Oggetto: INFORMAZIONE DI SICUREZZA PER APPARECCHIATURE EXPRESSION INFORMATION PORTAL IP5.

INFORMAZIONE DI SICUREZZA Expression Information Portal (IP5)

Blocco dei Dati Numerici e Disattivazione dei Tasti Menu Soluzione Disponibile

Riavvio del sistema richiesto entro giorni

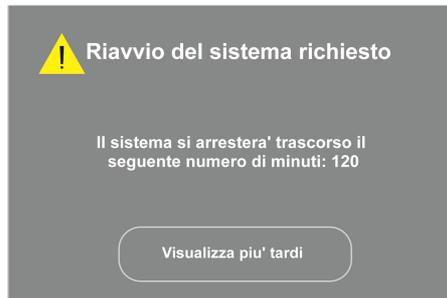
Se il sistema è in esecuzione da 16 giorni senza alcuno spegnimento e riaccensione, verrà visualizzato il messaggio seguente:

Riavviare il sistema entro il seguente numero di giorni: X

X è il numero di giorni prima dello spegnimento del sistema (vedere l'esempio sotto). In seguito, questa finestra di dialogo viene aggiornata e visualizzata ogni 8 ore per 21 giorni (inclusi i 16 giorni iniziali).
